國立交通大學「校園建築與景觀審議委員會」會議記錄

時間：九十三年七月十二日（星期一）上午十一時

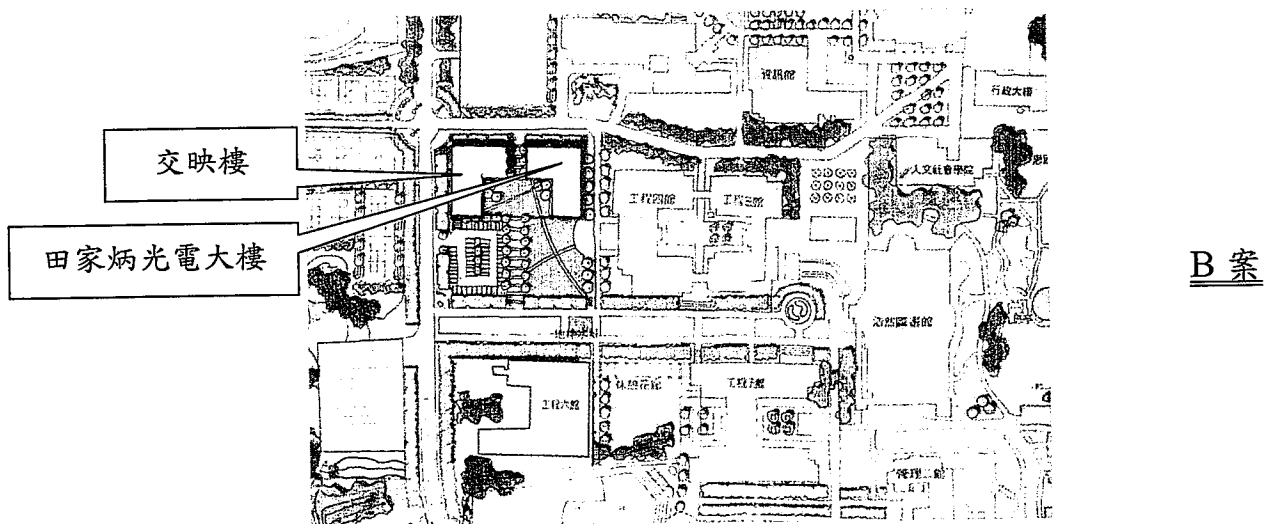
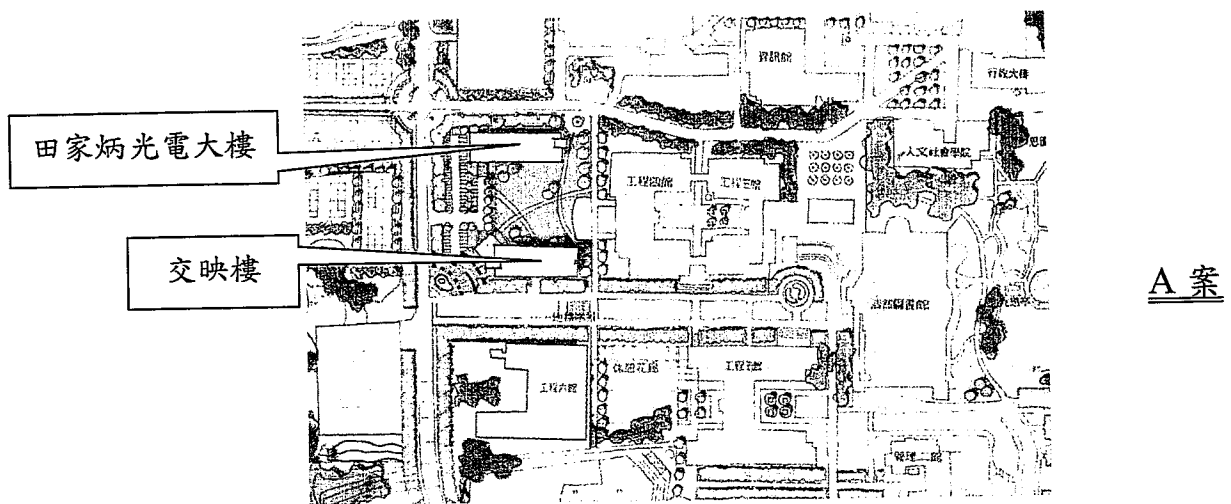
1. 交映樓基地選定原則：A.綠地最大化 B.不影響停車空間 C.不阻擋工四館視野 D.整體景觀的考量 E.建築物的容積量（地下一層，地上七層，約 2,745 坪）。
2. 建築師事務所針對基地配置規劃了 A、B 兩案（詳如下圖），業經 93.07.07 電機資訊學院院務會議通過 A 案。

決議：同意採 A 案。
